資料-2 要望事項の整備方針案について

平成 23 年度	関連番号
河川名	二股河川 津谷川
施工地名	気仙沼市本吉町中島地内
工事名	津谷川災害調査設計業務
高水敷③標準横断面図 (右岸 NO. 6)	
縮尺	1:150 全葉の内葉
	設計 製図
宮	城 県

4. 保安林整備[中島海岸](1) 第2回検討WG結果

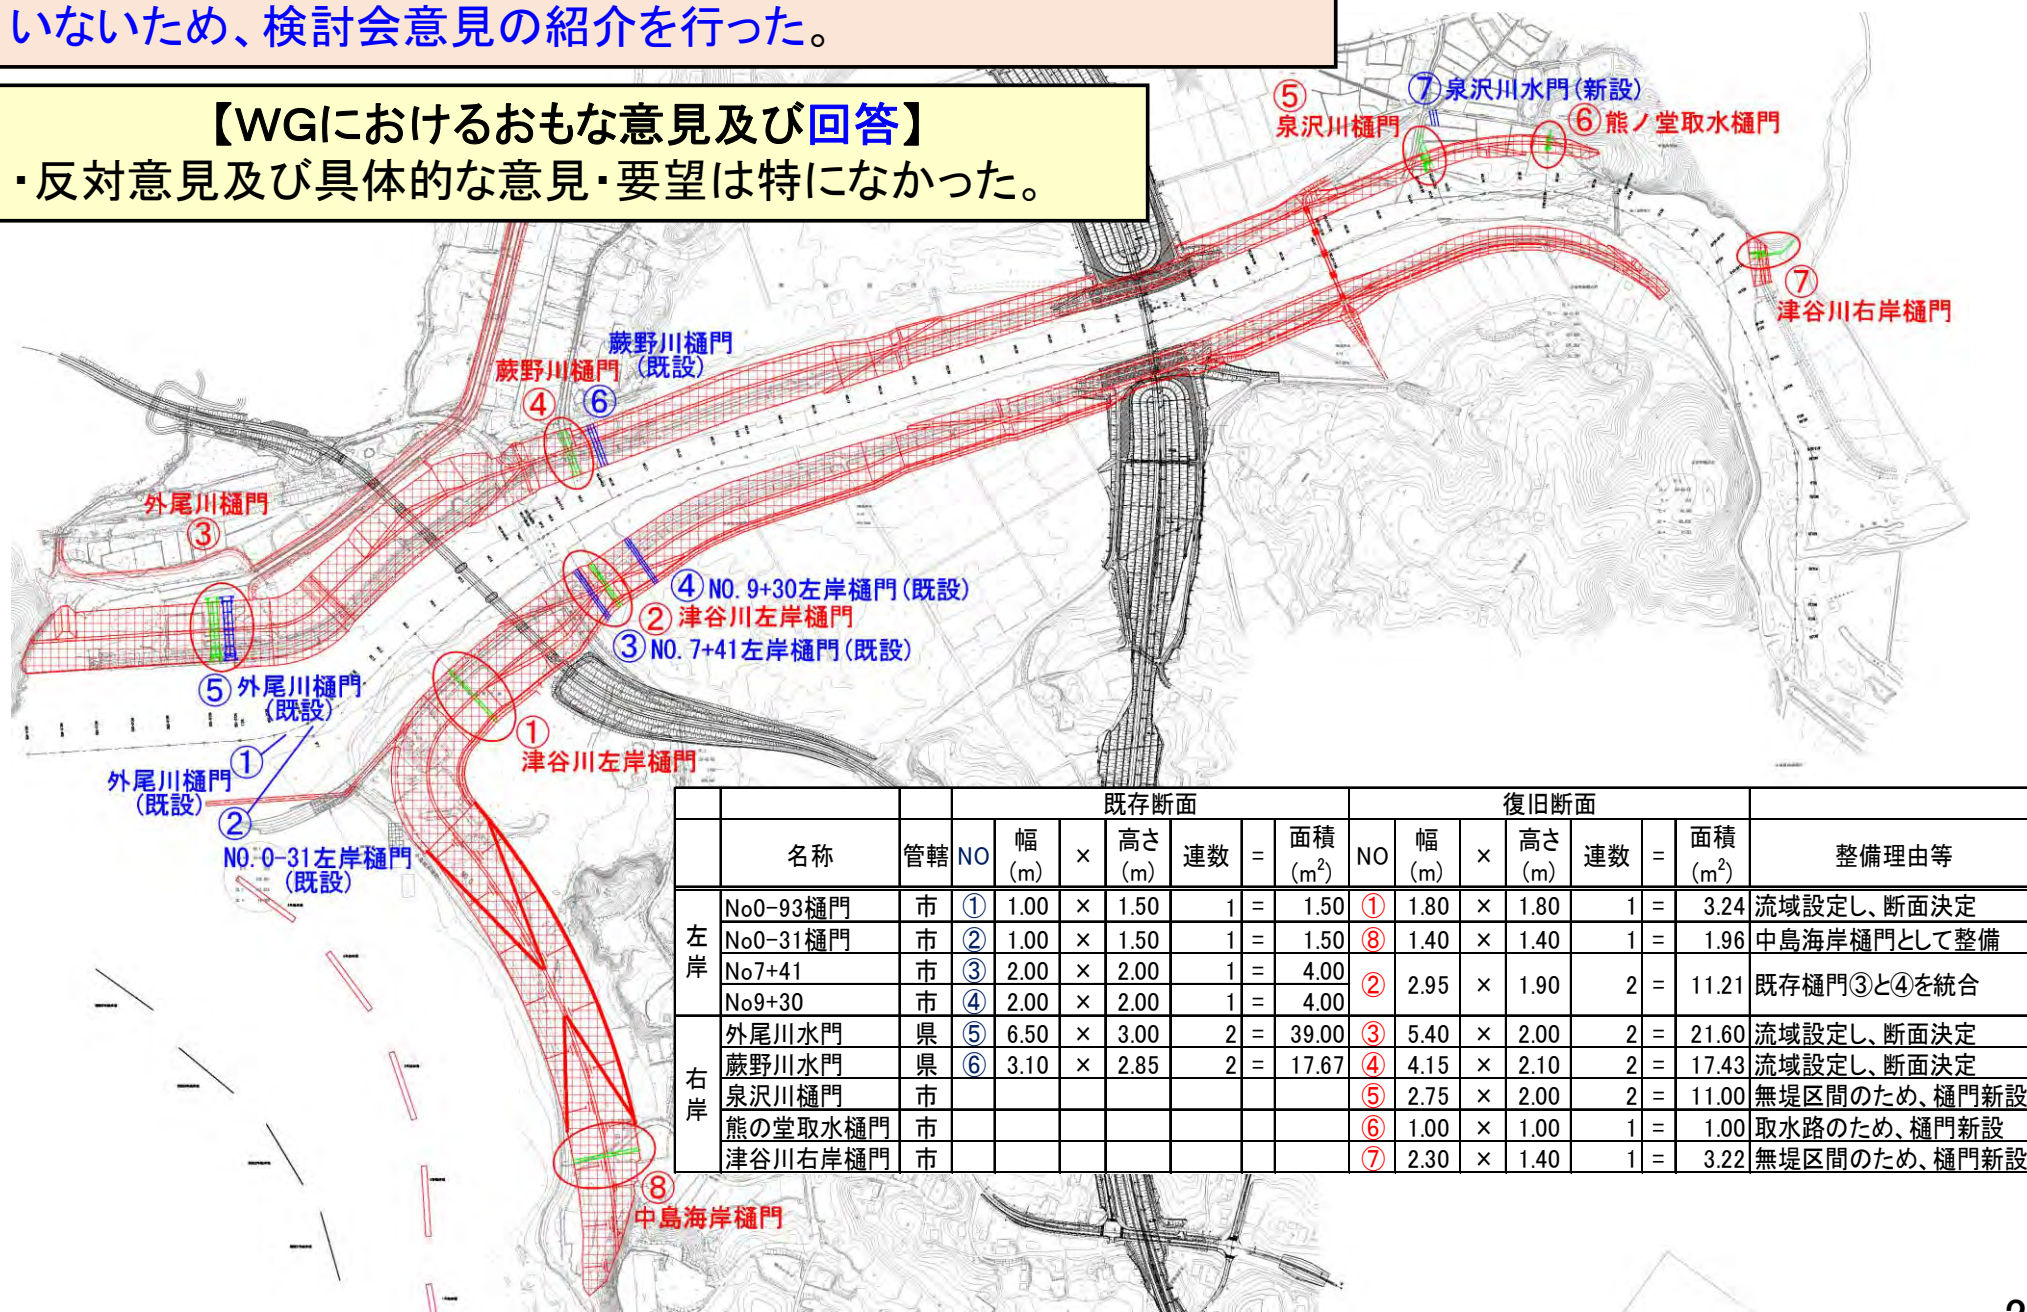
・盛土の高さは、松の根が横張りになって倒れないように深めに盛り土を入れると良いのでは？

⇒保安林の高さは地下水位(0.7m) + 2.4mが基準なので、おそらく3m程度の盛土となる。
